MEMOIRE EN REPONSE

AUX OBSERVATIONS DU COMMISSAIRE ENQUÊTEUR SUITE A
L'ENQUÊTE PUBLIQUE

**COLAS MIDI MEDITERRANEE
ETABLISSEMENT COZZI
CARRIERE DE BRAUX & ST-BENOIT (04)
LIEUX-DIT « LES BARMETTES ET PONT DE GAY »**

Fait à AIX-EN-PROVENCE, le 06 mars 2020

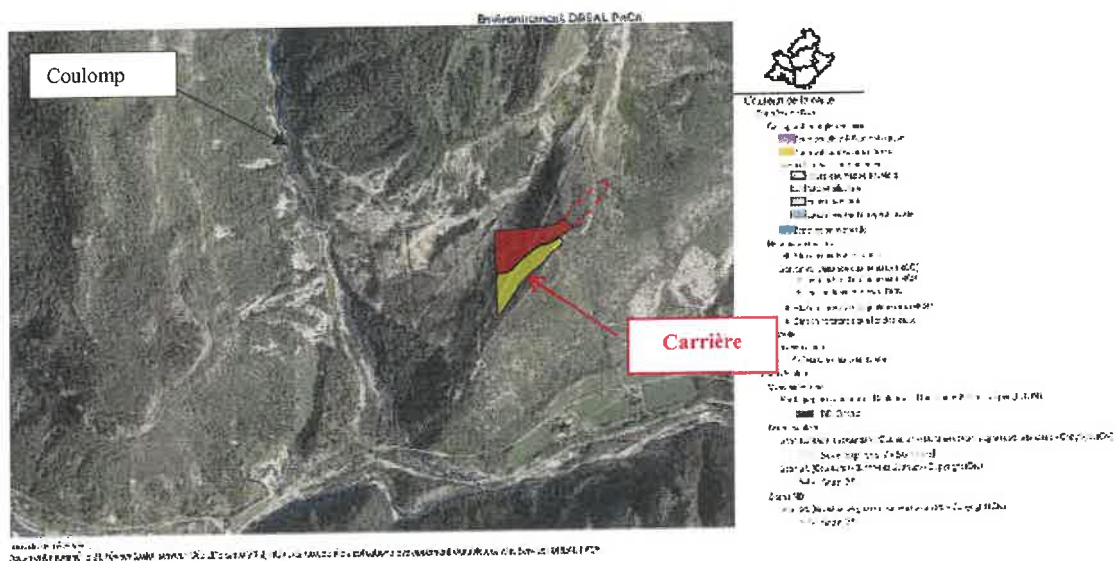
Il mentionne l'absence dans le dossier de document attestant de la modification du ravin de la Lare.

Il est indiqué en pages 210 et 212 du dossier qu'un fossé de dérivation naturel et déjà existant au Nord du site actuel permet d'éviter que le ravin de la Lare situé à la limite entre les communes de SAINT BENOIT et BRAUX, ravin séparant la zone autorisée actuelle de l'extension, n'intercepte la zone d'excavation.

Aucune opération de dérivation de lit de cours d'eau n'est donc envisagée dans le cadre du présent projet. Par ailleurs, l'emprise future du site est délimitée hors fossé de dérivation du Ravin de la Lare, afin de limiter l'impact de l'activité sur les milieux aquatiques.

- p. 173 : point de vue depuis Grès d'Annot

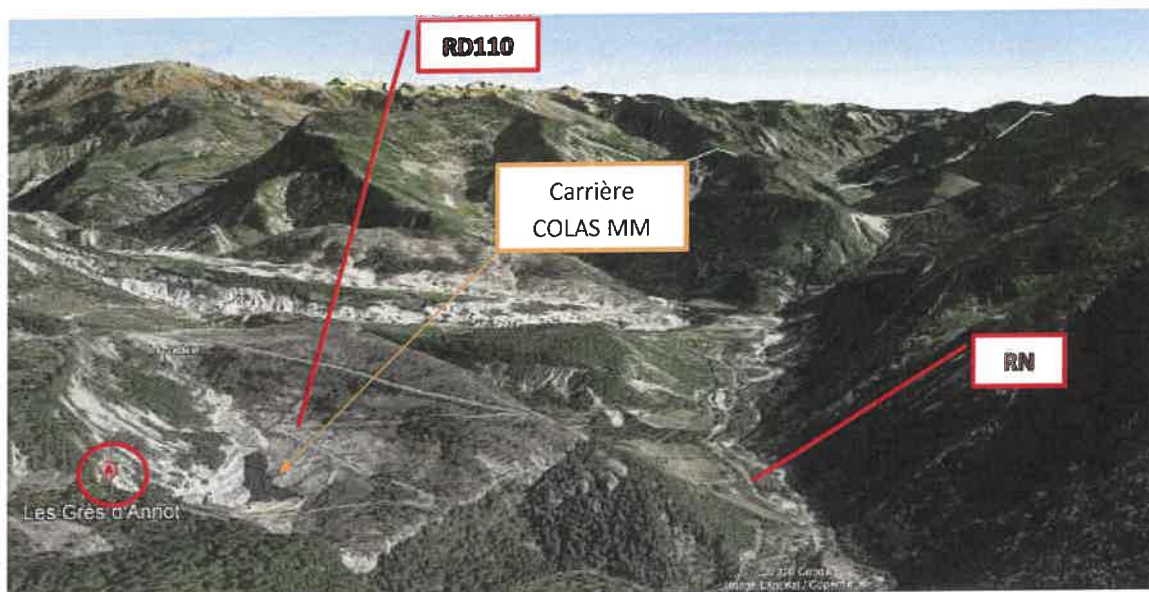
-page 173 : la carrière étant située en contrebas et en face d'un point de vue du site classé des grès d'Annot, il est difficile d'affirmer que l'impact est nul.

Malgré la distance séparant les Rochers d'Annot du site, la situation géographique du site COLAS MM en contrebas permet effectivement une visibilité depuis les Rochers d'ANNOT.
